## VUOROVAIKUTUSRAPORTTI

**MERI-RASTILA, LOHINIEMENRANTA**  
**Osallistumis- ja arviointisuunnitelma ja luonnosaineisto**

**Kaavakävely ja keskustelutilaisuus Villa Harbossa**  
**15.9.2015 klo 17.30 - 19.45**

#### Koulutuskeskus

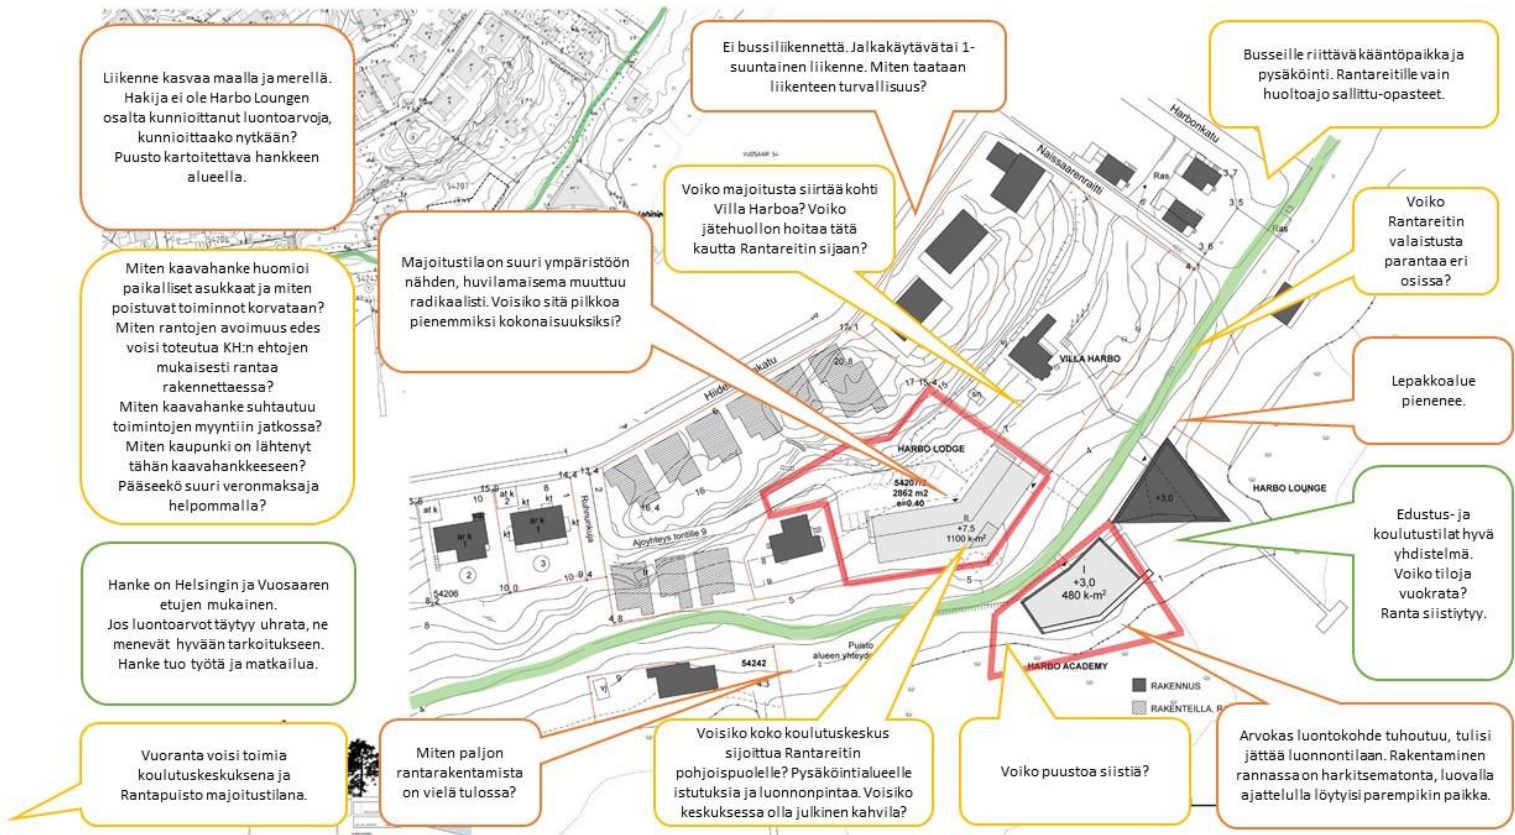
- Koulutusrakennuksen sijoittaminen rantareitin eteläpuolelle on ongelma, koska se tulisi erittäin arvokkaalle luontoalueelle. Pitäisikö rakentaa kaikki reitin pohjoispuolelle.
